那 霸 市 公 報

平成 19 年度定期監査 (工事監査) の結果について (公表)

那 霸 市
平成 19 年度工事監査
技術調査結果報告書

平成 19 年 12 月 10 日
社団法人 大阪技術振興協会
技術士 (建設部門) 木越 正司

写真 - 7

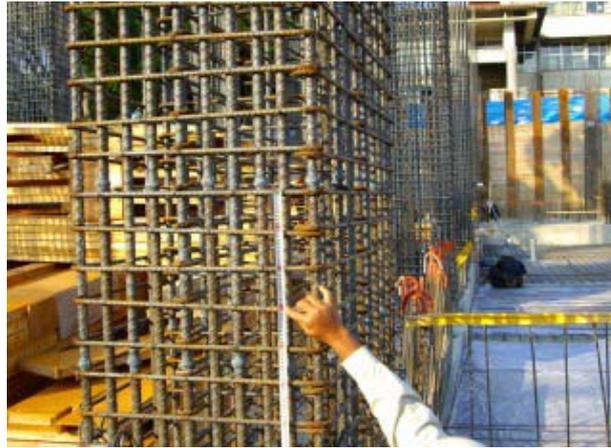
鉄筋組立が完了している柱筋の状況を調査したところでは、写真 - 7 に示すように配筋ピッチや圧接のはなれ等について、サンプル調査を行ったところでは良好なものであった。
